INFORME

Referència: 1976 Material: SAN KOSTIL

Denominació: Exterior tapa 15/30 ml **Data:** 05/03/2021

Motiu informe: Motlle nou de la tapa doble 15/30 ml (anterior ref.1648).

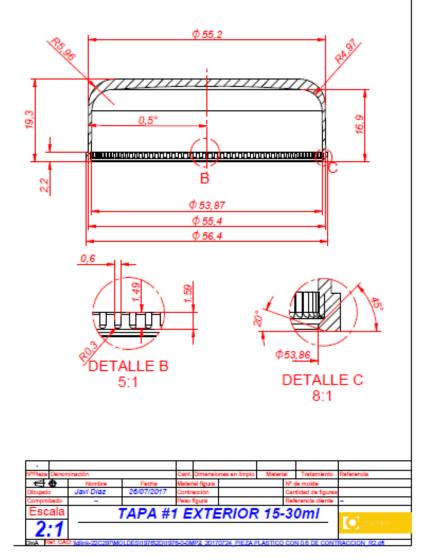
El plànol es del any 2017, per tan entenc que es va fer aquest motlle per substituir el ref.1648, però que jo sàpiga no s'ha provat fins ara.

- Mostres fetes, P.I. contaminat, s'han de netejar les boquilles.

- Donar més oberturaal motlle, allargant els tirants per poder entrar el robot.

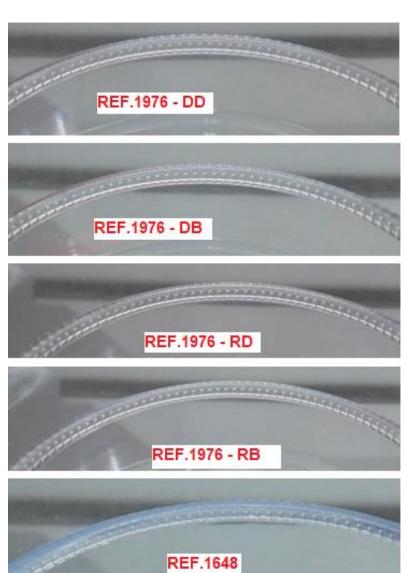
1- **DIMENSIONAL:** Peces no numerades, marcades amb la posició del motlle. Dimensionalment a part de la figura DB, que l'alçada total surt molt poc de tolerància, la resta estan bé segons plànol

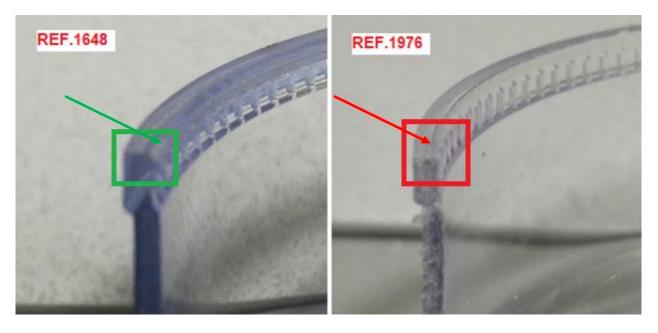
El dentat de les tapes, a les fotos no s'aprècia gaire, però amb el motlle nou, l'anclatge es diferent. El motlle vell ref.1648, tenen com una vora/ tope per una millor anclatge. En canvi el motlle nou ref.1976 no.

Les tapes del motlle nou sembla que es muntin bé però tibant es desmunten molt fàcil. Amb les velles de la ref.1648 no.

Dimensionalment hi ha poca diferència, per tant el problema es que falta aquest tope.

MUNTATGE: No faig muntatge automàtic perquè per mi el dentat no es correcte i s'ha de arreglar/ modificar.

VISUAL: S'han fet unes 100 peces, i totes tenen una ráfaga/ extrella de material al punt d'injecció

CONCLUSIÓ: NOK FUNCIONAL- El anclatge no es correcte.
